東向立面圖---變更後

西向立面圖---變更後

南向立面圖---變更後

北向立面圖---變更後

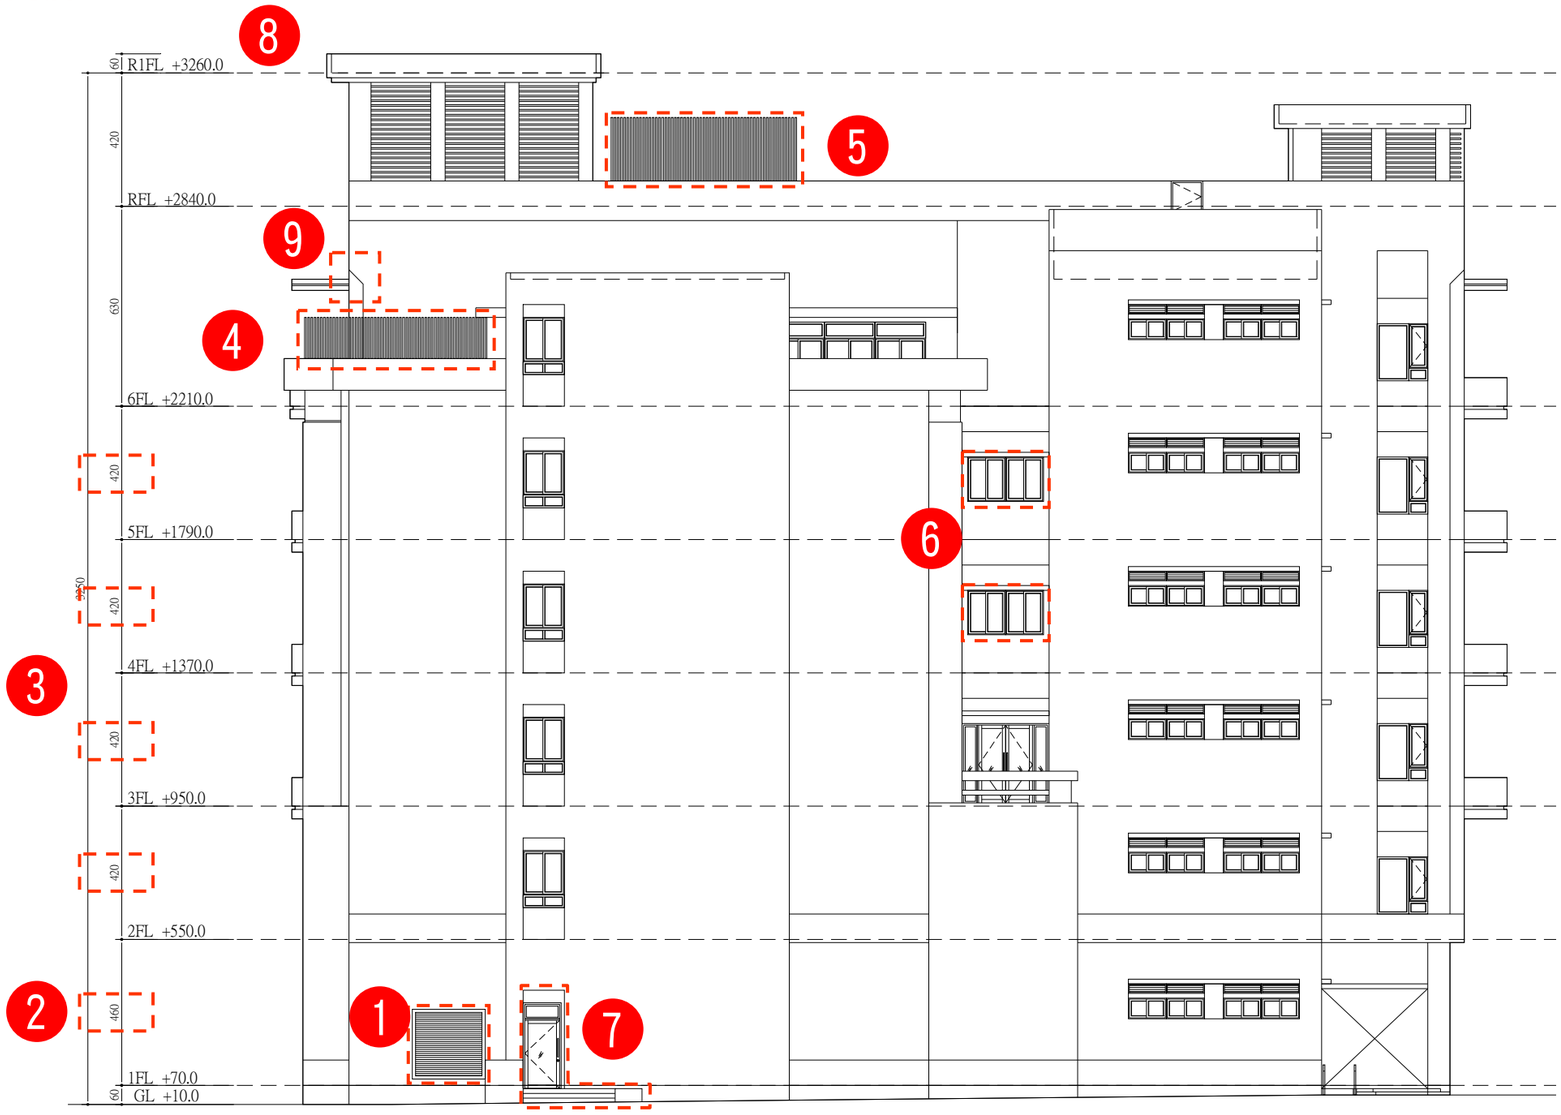
1. 變更發電機排氣百葉。
2. 1F高度降低20CM。
3. 2-5F各樓層高度提高20CM。
4. 變更6F格柵位置。
5. 變更屋頂格柵位置。
6. 於4. 5F各增加一樘窗戶。
7. 變更1F門型式
8. 總高度由32. 3M提高至32. 6M。
9. 誤繕

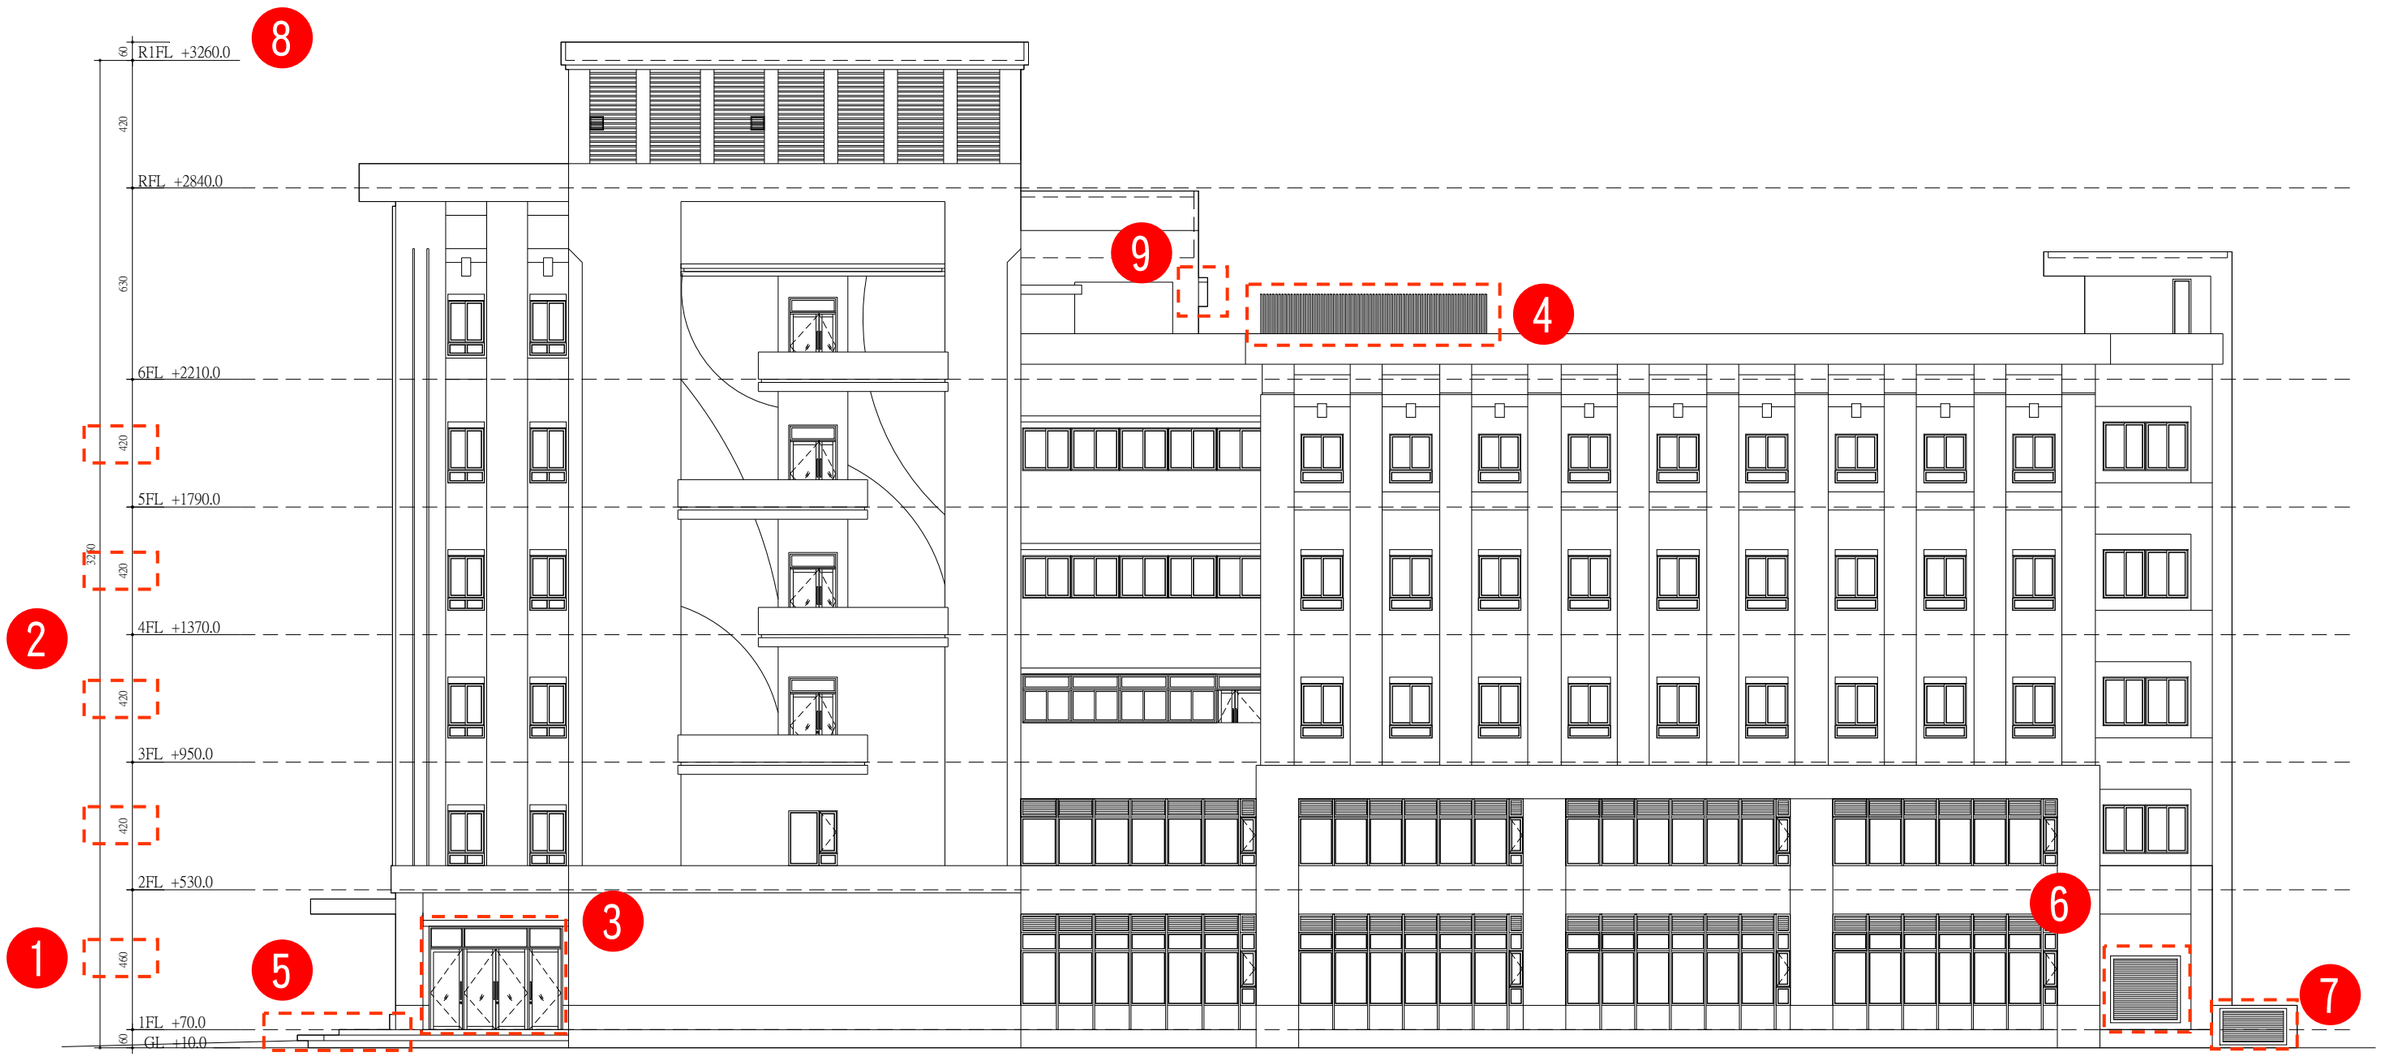
1. 1F高度降低20CM 。
2. 2-5F各樓層高度提高20CM。
3. 變更1F雨遮型式。
4. 變更屋頂格柵位置。
5. 入口階梯變更為3階。
6. 總高度由32.3M提高至32.6M。
7. 誤繕。

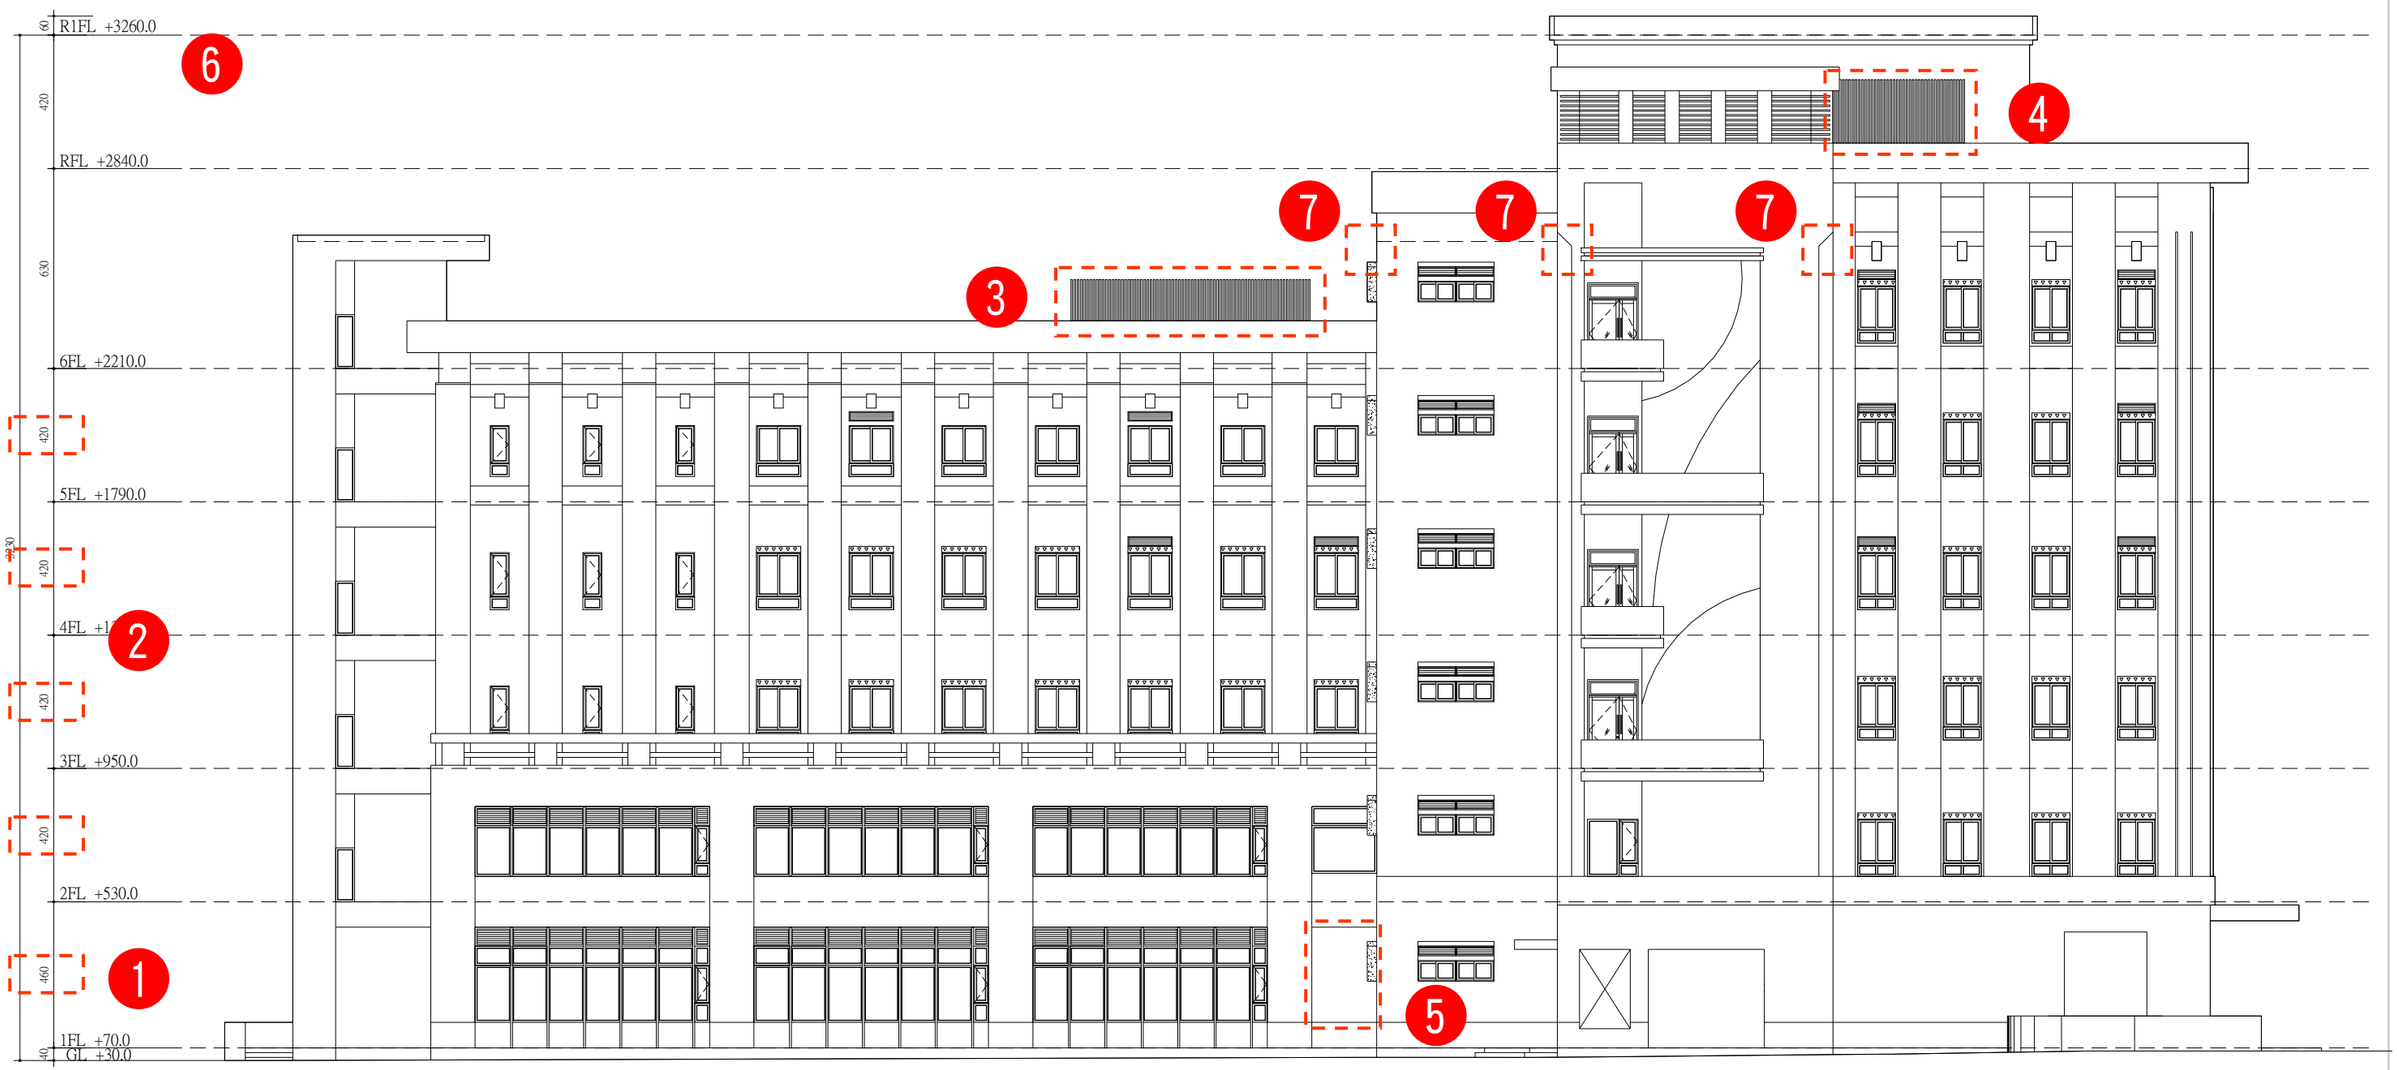
1. 1F高度降低20CM 。
2. 2-5F各樓層高度提高20CM。
3. 變更6F格柵位置。
4. 變更屋頂格柵位置。
5. 1F減少一樘窗戶。
6. 總高度由32.3M提高至32.6M。
7. 誤繕。
